ILUSTRE MUNICIPALIDAD DE MAULLÍN

PLAN REGULADOR COMUNAL DE MAULLIN REGIÓN DE LOS LAGOS

**INFORME CON MINUTA DE RESPUESTA A REPAROS FORMULADOS
POR LA DIVISIÓN DE INFRAESTRUCTURA Y REGULACIÓN
DE LA CONTRALORÍA GENERAL DE LA REPÚBLICA
EN OFICIO N° 5.412, DE 2019.**

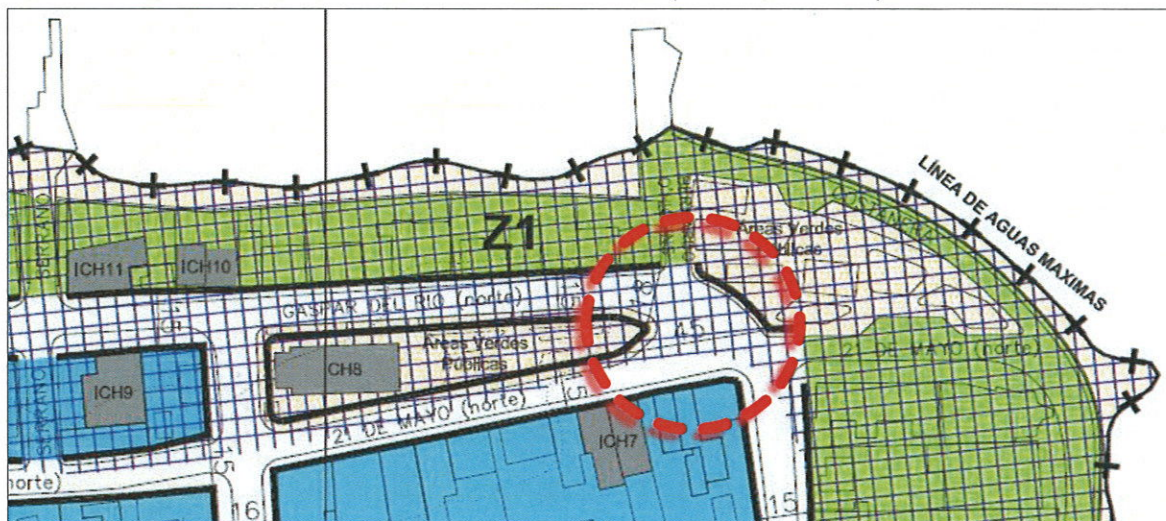
Por su parte, también se mantiene parcialmente lo reparado en el N°10, letra a), del antedicho pronunciamiento -en relación a los planos-, por cuanto, el ancho mínimo entre líneas oficiales de la vía Gaspar del Río, entre Diego de Almeyda y Bernardo O'Higgins, no coincide con el dibujado en el atingente plano.

En el plano explicativo PRCM-1, referente a la vía colectora "Gaspar del Río (norte)", se aprecia que el "Ancho entre Líneas Oficiales" "Existente" es superior a lo indicado en la OL –CAPITULO VII., Art. 11º–, y también en el Estudio de Capacidad Vial, esto es, "Variable: 14-18 metros": esto puede verse al comienzo de las Áreas Verdes Públicas (Plaza de Armas).

- (1) En el cuadro de "Red Vial Estructurante" de la OL –CAPITULO VII., Art. 11º–, en la columna de "Anchos entre Líneas Oficiales" se precisan los datos de la columna "Existente" con el valor: "Variable: 14-45 metros",
- (2) En el cuadro de "Red Vial Estructurante" del Estudio de Capacidad Vial, en la columna de "Anchos entre Líneas Oficiales" se precisan los datos de la columna "Existente", con el valor "Variable: 14-45 metros", y

- (3) En el plano explicativo PRCM-1, se mejora la representación gráfica, precisando una cota de 45m al comienzo de la Áreas Verdes Públicas (Plaza de Armas).

Subsanando el reparo formulado, se revisan las definiciones y acotaciones de la vía referida, precisando la definición de "Anchos entre Líneas Oficiales" del cuadro de Red Vial Estructurante de la OL –CAPITULO VII., Art. 11º–, y del Estudio de Capacidad Vial (anexo a la Memoria Explicativa), y su acotación en el plano explicativo PRCM-1.

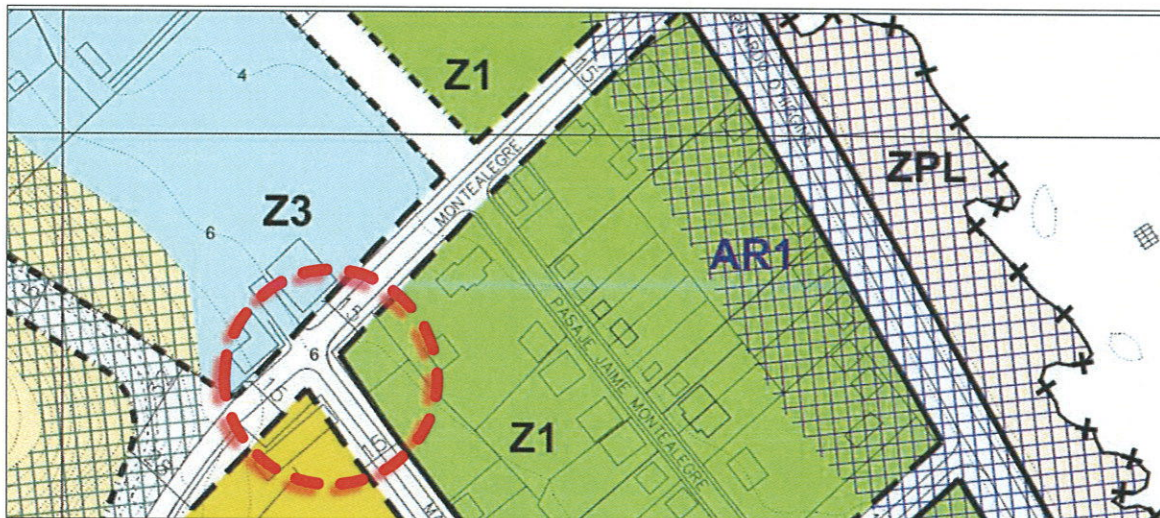
2. En el artículo 11 de la OL, en el cuadro Red Vial Estructurante, la vía Montealegre -en su tramo desde Gabriela Mistral hasta Bernardo O'Higgins-, en la columna observación apunta "Ensanche Simétrico Ambos Lados", en circunstancias que el ancho existente es "Variable: 11-20 metros" y proyectado solo de 15 metros.

NOMBRE DE LA VIA	TRAMO		ANCHO ENTRE LINEAS OFICIALES		TIPO DE VIA	OBSERVACIÓN
	DESDE	HASTA	EXISTENTE	PROYECTADO		
Montealegre	Gabriela Mistral	Bernardo O'Higgins	11 metros	15 metros	Existente	Ensanche Asimétrico Ambos Lados

- (2) En el plano explicativo PRCM-2 se mejora además, la representación gráfica incorporando cota gráfica en la esquina de calle Montealegre con calle Manuel Plaza.

Subsanando el reparo formulado, se revisan las definiciones y acotaciones de la vía en comentario, precisando la definición referida a "Ancho entre Líneas Oficiales" "Existente", y mejorando la definición referida a "observación", en el cuadro "Red Vial Estructurante" de la OL –CAPÍTULO VII., Art. 11º–, y del Estudio de Capacidad Vial, y su representación en el plano explicativo PRCM-2.

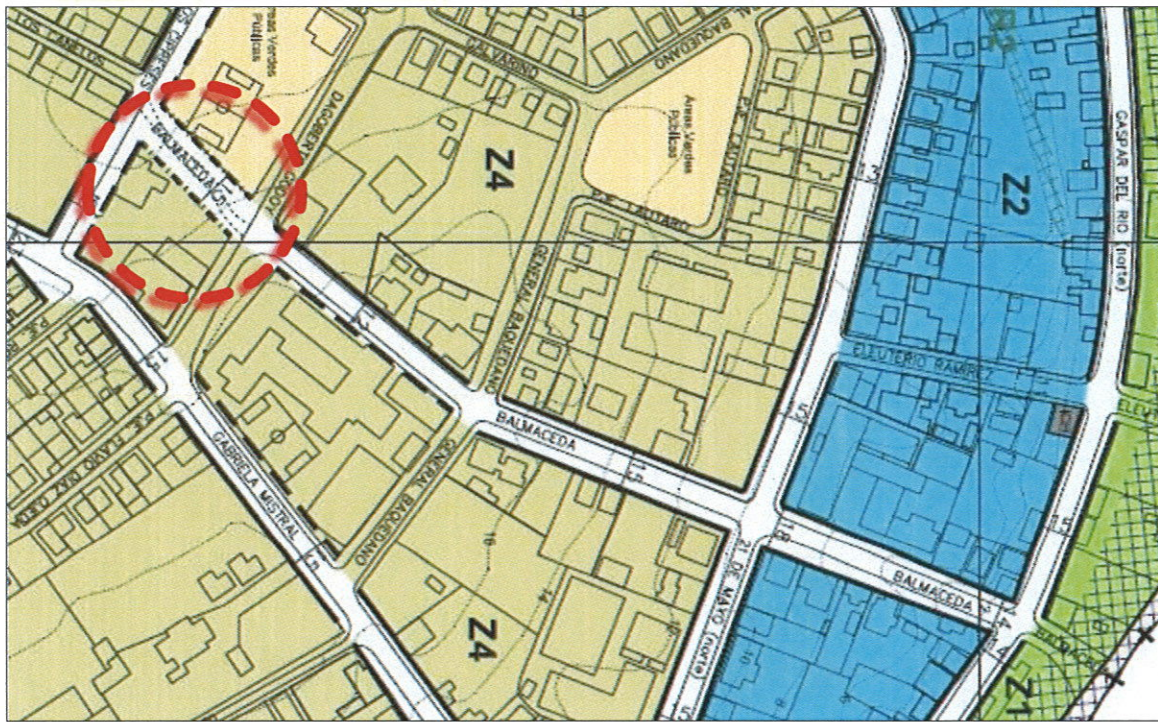
A su vez, en esta ocasión se modificó el perfil proyectado de 13 a 15 metros de la vía de servicio Balmaceda en su tramo Dagoberto Godoy - Los Cipreses sin que se advierta fundamento para ello.

Subsanando el reparo formulado, se revisan las definiciones y acotaciones de la vía de servicio Balmaceda en su tramo Dagoberto Godoy – Los Cipreses, observando que este tramo de vía se proyectó erróneamente con 13 metros de ancho en el plano explicativo PRCM-1, y ello tuvo su reflejo en el Estudio de Capacidad Vial, y en la OL.

Dados estos antecedentes, y ante la imposibilidad de proyectar una “vía de servicio” con un ancho inferior al mínimo exigido en el Art. 2.3.2. de la OGUC, esto es, 15 metros, se fundamenta la subsanación propuesta para esta vía, inserta en la Red vial estructurante y por tanto dada “su especial importancia para el desarrollo del correspondiente centro urbano”¹, a partir de “los conceptos urbanísticos que guían el desarrollo de los distintos sectores... y sus barrios, [y] las características de las actividades urbanas que se emplazan en los bordes de [la vía]”², expuesto ello a continuación:

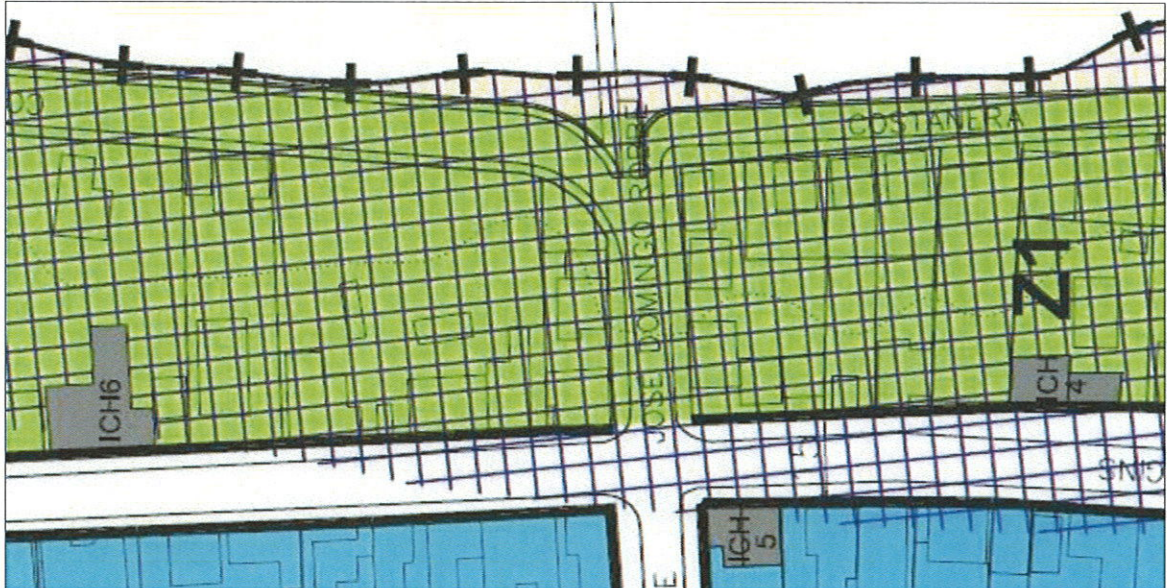
4. Sobre los Inmuebles de Conservación Histórica, se aprecia que las direcciones de los inmuebles "Casa Morales", "Casa Torres" y "Casa Domínguez" indicadas en las fichas de la memoria explicativa y en la OL no coinciden con lo graficado en el plano PRCM -1 (aplica criterio contenido en el dictamen N° 13.254, de 2018, de este Órgano de Control).

Revisando el dictamen 13.254, de 2018, pareciera que la observación se refiere a que los Inmuebles de Conservación Histórica (ICH) no llevan un número asociado en los Planos Explicativos, como sí figura en la Ordenanza Local y en las fichas del Estudio de Patrimonio Comunal (anexo a la Memoria Explicativa).

- En el plano explicativo PRCM-1: se mejora la representación gráfica de los "ICH" incorporando un número a cada uno de éstos de acuerdo con la OL.

Subsanando el reparo formulado, se revisan los antecedentes de los inmuebles de conservación histórica referidos, mejorando el correlato entre las fichas de la Memoria Explicativa, la Ordenanza Local, lo graficado en el plano explicativo PRCM-1, y lo indicado en los “Certificados de Número” contenidos en el Anexo N°14 del Expediente Administrativo, de todos los Inmuebles de Conservación Histórica.
